JIHOMORAVSKÝ KRAJ
Krajský úřad Jihomoravského kraje
Odbor investic
Žerotínovo nám. 3, 601 82 Brno

Vysvětlení zadávací dokumentace VIII

Centrum technického a inovativního vzdělávání ve městě Kyjově

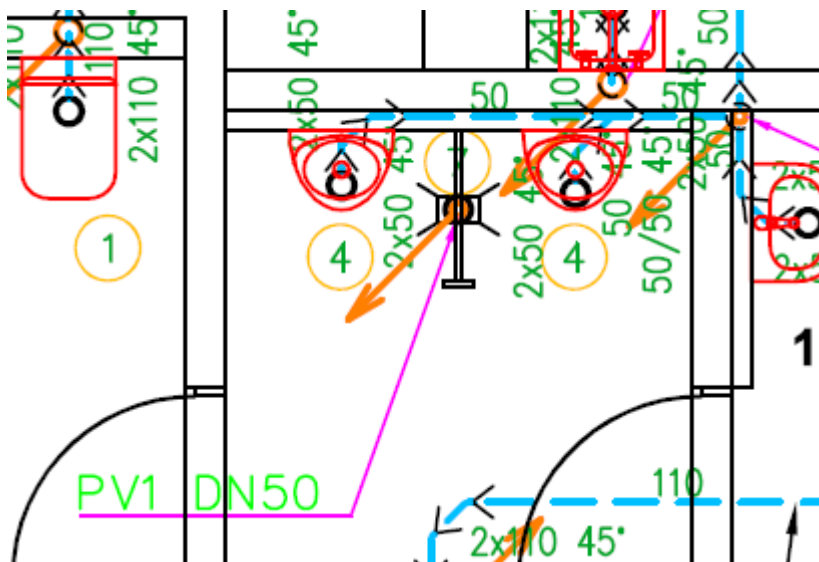
„Žádáme zadavatele o upřesnění podlah epoxidové stěrky. U položek, které se v objektech týkají epoxidové podlahy, je uvedena tloušťka epoxidu 6 mm. V tabulce skladby podlah se uvádí epoxid v tloušťce 5 mm. Co tedy platí? Současně se ptáme, zda zadavatel

požaduje takovou tloušťku u epoxidové podlahy, když běžně se epoxidové stěrky realizují v tl.2-3 mm. Jaký je důvod pro tak silnou epoxidovou stěrku?“

TI. Epoxidové stěrky byla ve všech skladbách podlah, ve všech objektech upravena na tl. 3 mm.

Také ve VV upraveno. Přikládáme upřesněné dokumenty.

CTIV_DPS_D.101.01_70_ASŘ_Skladby podlah_00, CTIV_DPS_D.102.01_70_ASŘ_Skladby podlah_00, CTIV_DPS_D.103.01_70_ASŘ_Skladby podlah_00, CTIV_DPS_D.104.01_70_ASŘ_Skladby podlah_00 a CTIV_DPS_D.105.01_70_ASŘ_Výpis podlah.
